サービスキャンペーン通知書

通知者の氏名 スカニア ジャパン 株式会社
 又は名称 サービス事業部 部長 トニー・ストロンベリ
 住 所 東京都港区芝4丁目4-20
 グーゴルプレックスミレニアムビル7階

改善箇所説明図

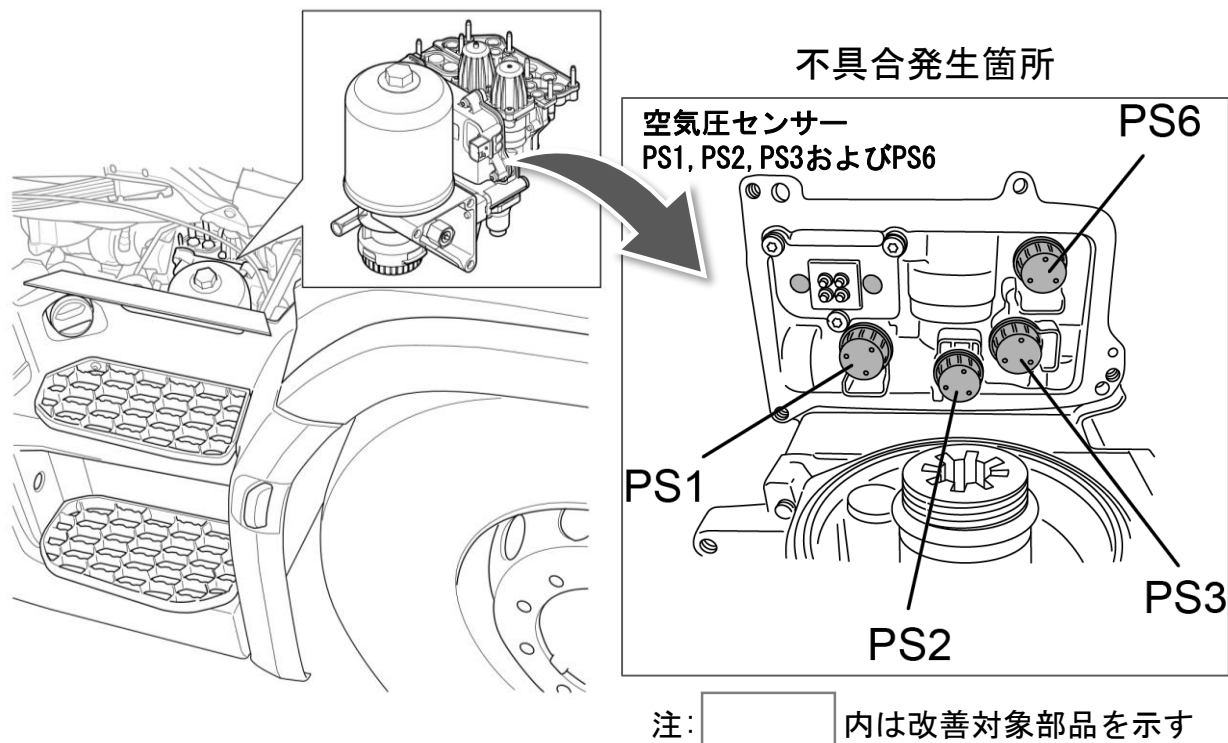
エア供給ユニットに組み込まれている空気圧センサーにおいて、製造工程管理が不適切なため、洗浄が不十分なものがある。そのため、湿度の高い環境下での使用時に当該センサーの電気回路が短絡し、実際のエア供給ユニットの空気圧は正常であるにも関わらず、異常圧力の警告を表示するおそれがある。

全車両、空気圧センサーを良品に交換する。

センサーのケースカバーの締付けボルト上側2本に黄色のペイントでマーキングを実施し、メンテナンスノートに実施作業の記録を記載する。
